**Dle rozdělovníku****„Modernizace trati Sudoměřice - Votice“****Dodatečné informace - Dodatek č. 21**

V souladu s ust. § 98 zákona č. 134/2016 Sb., o zadávání veřejných zakázek, v platném znění a s odvolání na znění článku 7 Dílu 1 - Požadavky a podmínky pro zpracování nabídky, Části 2 - Pokyny pro dodavatele Zadávací dokumentace, odpovídáme na dotazy dodavatele takto:

SO 71-11-01

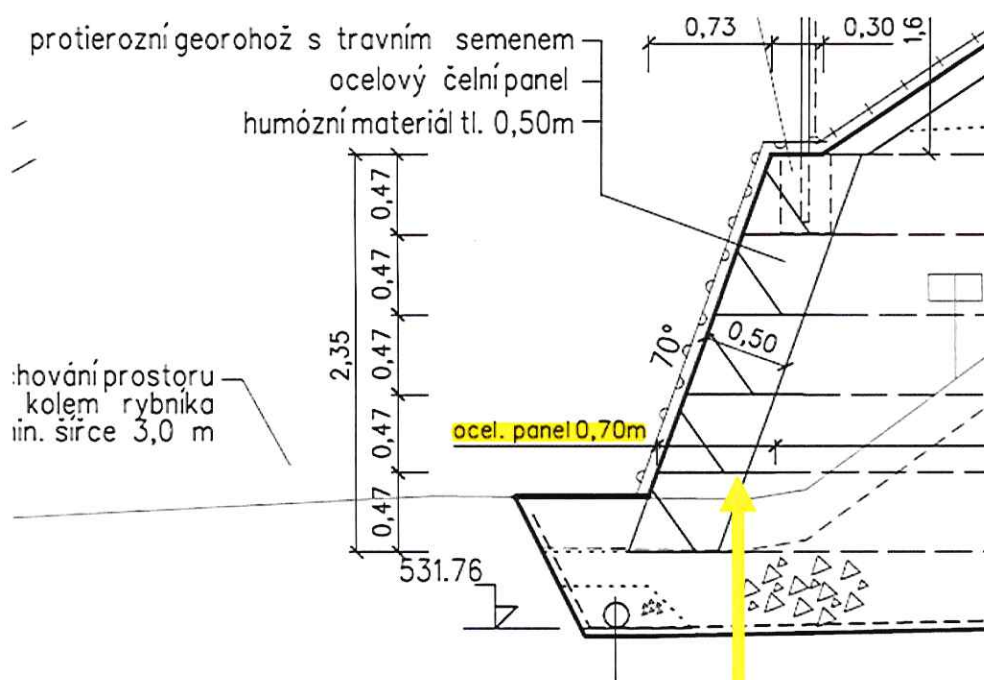
Pol. č. 77: 76794 - OPLOCENÍ Z PLECHU, m2 252,39 dle výkazu výměr se jedná o: "1: 537,0\*0,47; dle VK/195, pomocně pro čelní ocelové panely do čel vyztužených zemin, které ponesou protierozní rohože, převod z m na m2", podle přílohy 11: "Čelní ocelové panely výšky 0,47 m..., dle přílohy 4.1:

Kde je započten tento panel šíře 0,7 m? Prosíme o parametry plechu těchto panelů (čelního i vodorovného), materiál plechu, profil plechu, tloušťka plechu, povrchová úprava plechu. Pozor! Dle přílohy 11 se jedná o 537 m<sup>2</sup>, ve výkaze v Soupisu prací je tato výměra násobena 0,47, tedy je tato výměra špatně. Bude opraveno?

Nejedná se o plechový panel, nýbrž svařovanou drátěnou konstrukci podobnou gabionu. Základní materiálové požadavky (profil drátů, rozměry ok, počet vzpěr, životnost) jsou dle odkazu v technické zprávě popsány v geotechnických výpočtech (příloha dokumentace č. 1.3, kap. 3.1). Musí jít o systémové řešení kompatibilní s geomřížemi. Měrná jednotka položky č. 195 v příloze 11 byla opravena.

Jelikož se jedná, v podstatě, o upravenou kari síť (svaření vodorovné a čelní části, táhla), položky 76794 bylo použito (i jako pomocně a srovnatelně) nevhodně a byla nahrazena položkou 76799 OSTATNÍ KOVOVÉ DOPLŇK KONSTRUKCE, přepočet na hmotnost je proveden z vykázané mj metr ve VK jako 0,00308\*1,20+ spojovací materiál zaokrouhleno na 0,004 t/m.

V souvislosti s úpravou VK/195 opravena i výměra u pč. 39, 40,41.

V příloze opravený soupis prací SO711101\_sp\_oprava5.xls
